# ISTRES – SUEZ : Risque de remontée de la nappe

Rédacteurs :  
Philippe G. et  
Bernard D. –  
administrateurs du  
CAN – Env

Source : <https://www.registre-dematerialise.fr/7214/download/component/137976/iren-pc11-3-annexes-etude-d-impact>

P. 348

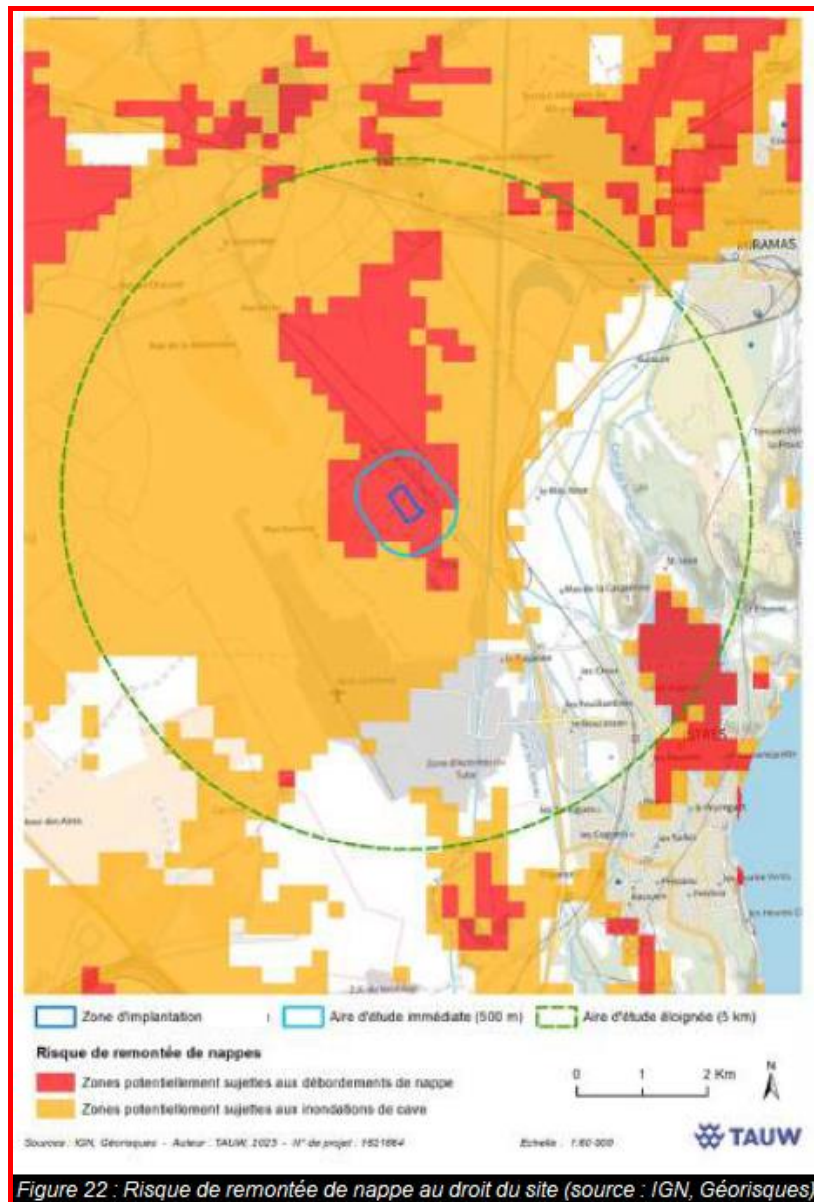
Le site du projet est localisé en zone de sensibilité très élevée concernant le risque de remontée de nappes par les sédiments, du fait du caractère sub-affleurant de la nappe de la Crau (nappe entre 8 et 13 m de profondeur au droit des piézomètres de contrôle de l'Eco-pôle du Tubé).

Cependant l'ensemble du site est imperméabilisé par une dalle béton ou en enrobé qui isole totalement le site de la nappe.

La gestion des eaux pluviales par rétention puis infiltration implique un ralentissement des écoulements et, de ce fait, un impact positif sur les risques d'inondation.  
En cas de phénomène de remontée de nappe, les eaux pluviales ne seraient plus gérées.
